改善箇所説明図

基準不適合発生箇所

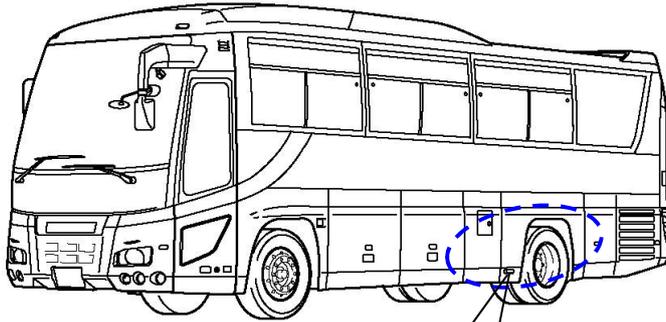
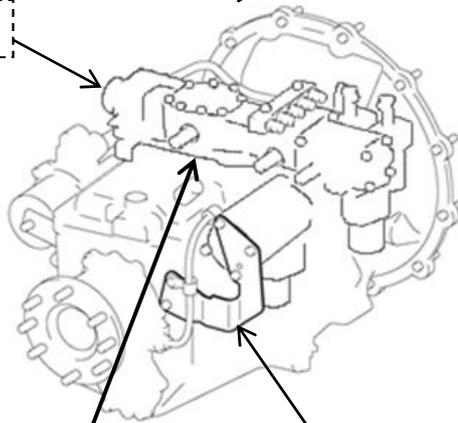
大型バスのトランスミッションにおいて、高負荷の特定のエンジン回転で、シフトユニットハウジングが共振し、ハウジングに亀裂が入ることがある。そのため、そのまま使用を続けると、亀裂部よりオイルが漏れ、最悪の場合、トランスミッションが焼き付き、走行不能となるおそれがある。

全車両、シフトユニットに固定金具を追加するとともに、ハウジングの亀裂を点検し、亀裂が生じていた場合はシフトユニット一式を新品に交換する。
